ANALYSE ETUDE D'IMPACT

Projet de port de plaisance

Sur le site de la Normandelière et du Marais Girard - 85470 BRETIGNOLLES SUR MER

Observations concernant La ZONE HUMIDE du Marais Girard

Emprises ZH / Bassin - plan réseau eau souterraine

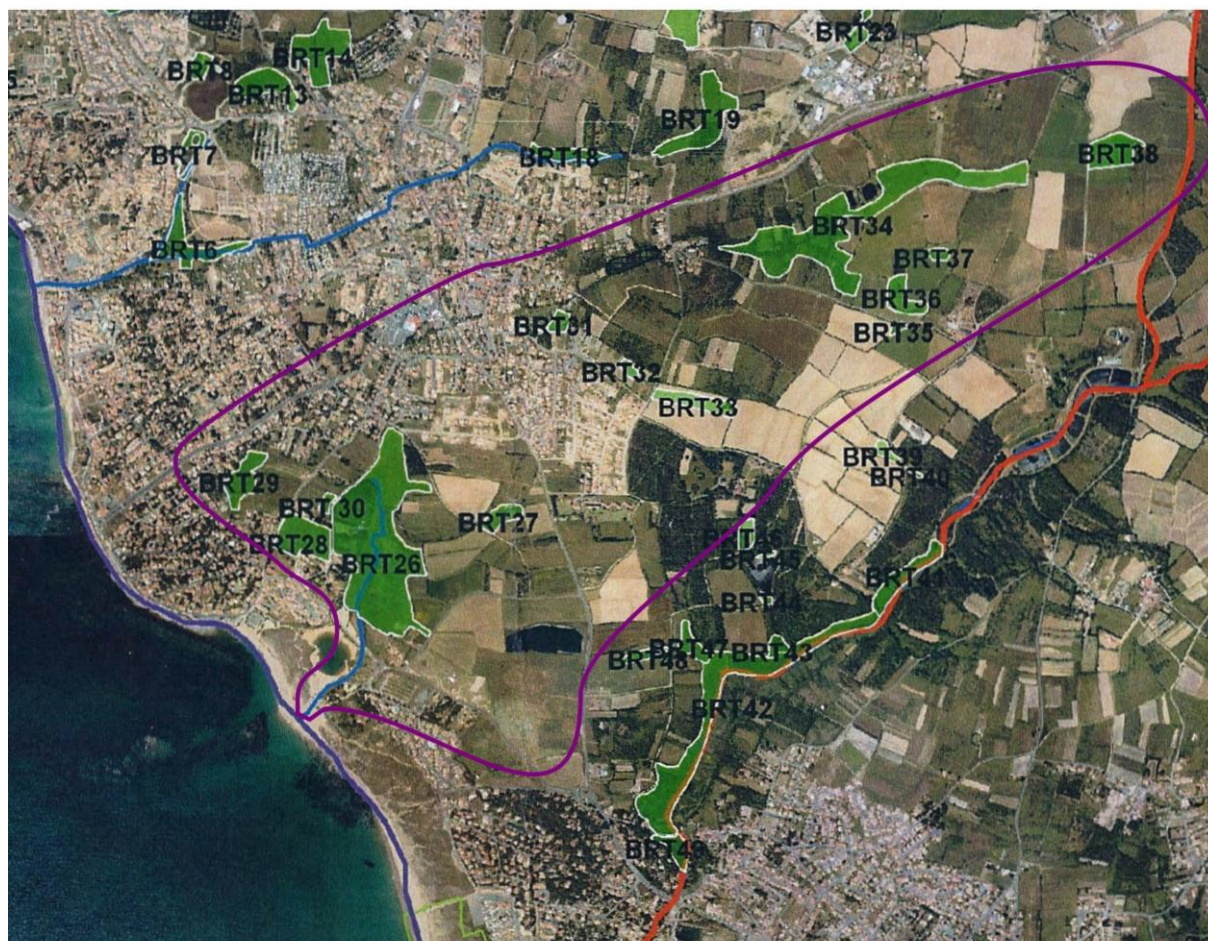
La ZH du Marais Girard caractérisée par le SAGE Auzance Veronne et référencée BRT26, a une superficie de **14,9ha**. Dans le projet **10,7ha, seront détruits** par l'emprise du bassin de port, la partie restante ne sera plus que de : **14,9 -10,7 = 4,2 ha. (Voir carte/plan P9 annexe A1/2)** L'étude d'impact (P247) dit préserver cette partie. Pour y parvenir, le plan projette l'installation d'un dispositif d'étanchéité séparant la dite partie et le creux du bassin de port. Remarquons que les travaux d'excavation du trou pour faire le bassin seront largement suffisants pour assécher cette petite partie. Il est difficile de dire qu'elle survivra après la destruction de la majeure partie de l'ensemble. Sans le tout, il est logique d'admettre que cette partie sera altérée dans des proportions lui interdisant de recouvrer les mêmes propriétés qu'avant, son équilibre biologique et sa fonctionnalité. Cela montre la limite de valeur des MESURES CONSERVATOIRES indiquées **P259** de l'étude d'impact ci-dessus.

L'étude privée d'un sourcier, **(voir plan P9 annexe A 1/2)** Monsieur Jean Yves Guilbaud, fait état de la présence de quatre veines d'eaux dans l'emprise du bassin. Ses conclusions attestent que les sources et les puits alentours seront impactés. L'estimation de leurs profondeurs et de leurs débits indique que ces veines d'eaux souterraines sont importantes et seront rompues par le creusement du bassin. **L'étude d'impact occulte cette importante problématique.** Dans le cas de préjudice d'usages, dégradation qualitative ou tarissement pour les puits ou les points d'eau alentours, si l'ouvrage de port se réalisait, les mesures compensatoires ne sont pas prévues.
